Grangetown: Ysgol Gynradd Sant Padrig – Parth Diogelwch Ysgol

Adroddiad Ymgynghori

Rhif Project: CO18182

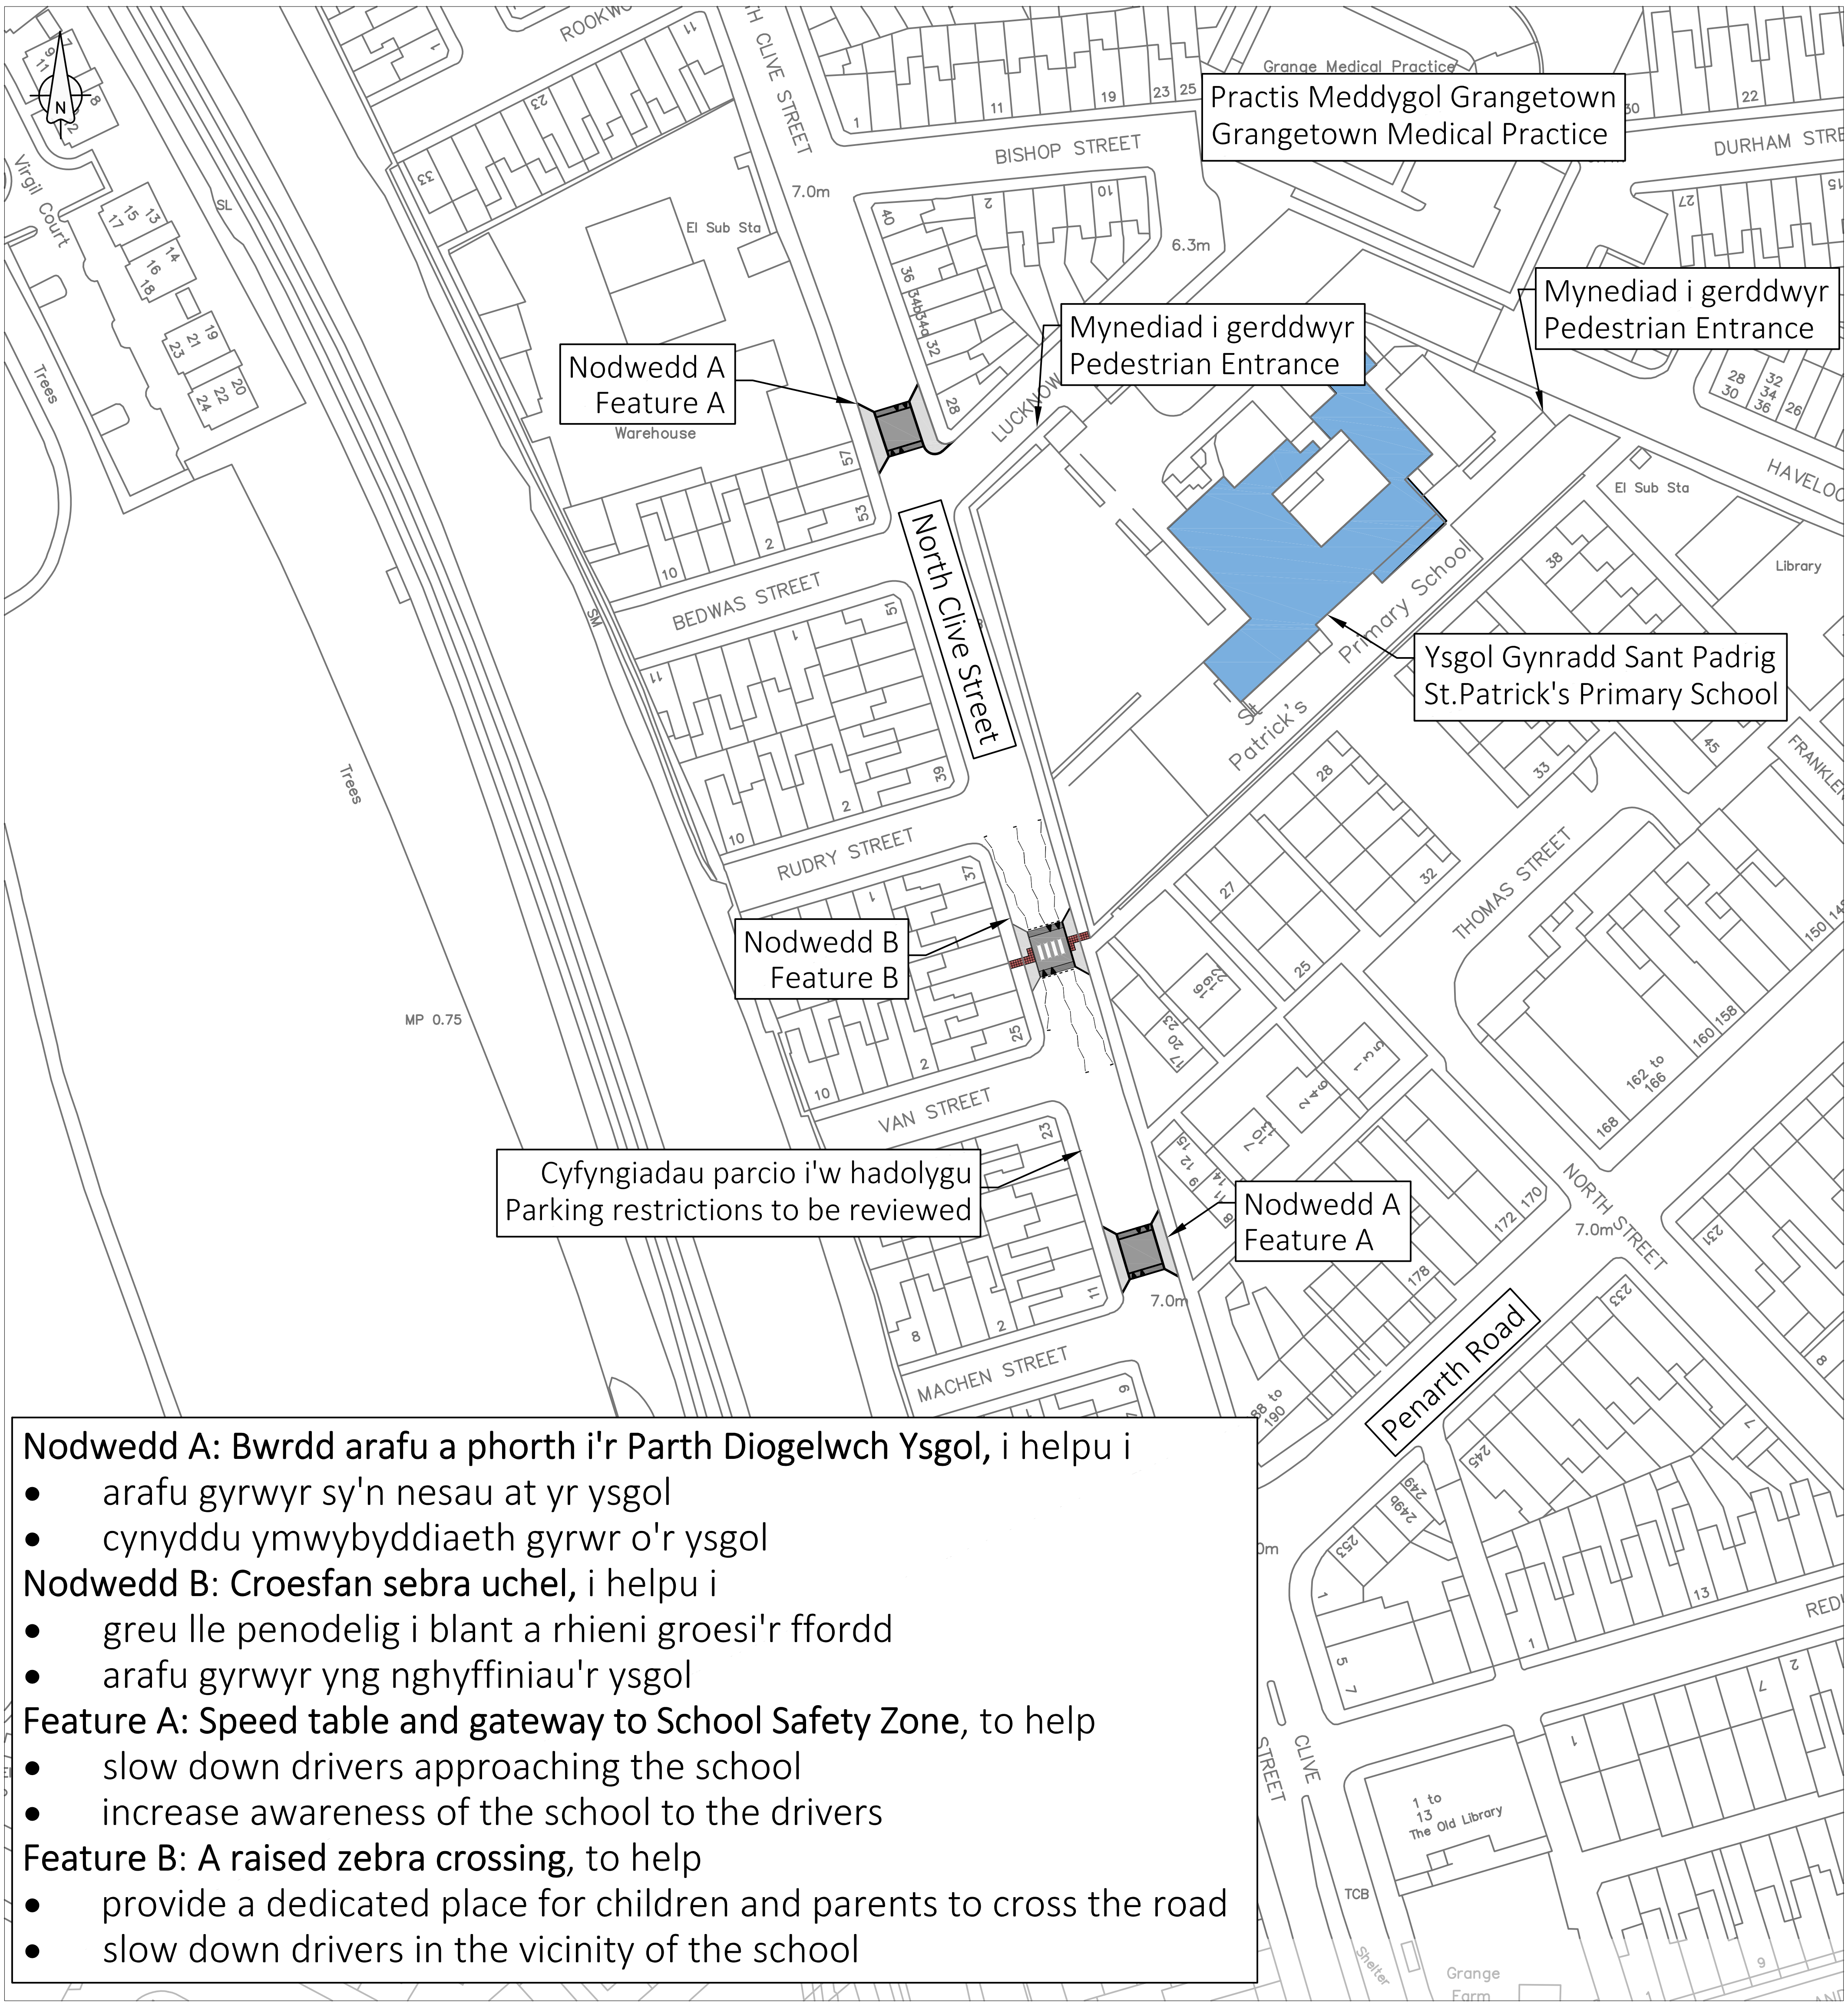
Mater 1 – parcio.
Nid wyf yn gwrthwynebu croesfan sebra wedi’i chodi o flaen y tŷ, ond a allwch ddweud wrthyf, p’un a fydd y cynnig yn dileu’r lle parcio y tu allan i’r bloc cyfan?

> *Ond erbyn hyn, roeddwn yn meddwl tybed beth bydd disgwyl imi a’m hymwelwyr ei wneud ar ôl i’r groesfan newydd gael ei hadeiladu, fel yr ymddengys NA FYDD leoedd ar gael i barcio ar gyfer gyrwyr sy’n ymweld â thai rhif 25-37.*

Ymateb
Ynglŷn â’r lleoedd parcio a fydd ar gael, byddwn yn adolygu’r rhain yn ystod y camau dylunio manwl. Rydym yn cynnig i greu rhwystr ymwthiol wrth y groesfan sebra a ger Rhif 11, bydd hyn yn ein galluogi i greu ardaloedd parcio wrth y rhwystrau ymwthiol. Fodd bynnag, gallwn gadarnhau yr union nifer o leoedd parcio a grëir dim ond yn dilyn y cam dylunio manwl.
